**Relatório de Fiscalização 244/2022**

RELATÓRIO DE FISCALIZAÇÃO TÉCNICA DOS SISTEMAS DE ÁGUA E ESGOTO DO MUNICÍPIO DE NOVA ODESSA

PRESTADOR: CODEN AMBIENTAL - COMPANHIA DE DESENVOLVIMENTO DE NOVA ODESSA

Verificação de Não Conformidades com Auxílio de Drone

Foto 1 - Vista superior do local

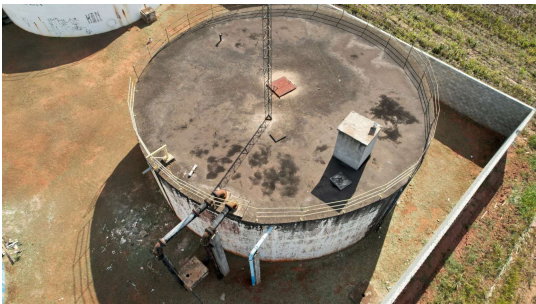
Considerando as imagens áreas com drone do Centro de Reservação Klavin (Reservatórios 1,2,3 e 4) foi constatada a seguinte não conformidade, nos termos da Resolução ARES PCJ nº48/2014

Na tampa de inspeção do reservatório klavin 1 e no reservatório Klavin 3 há marcas de oxidação. Recomenda-se avaliação e realizar as providências necessárias.
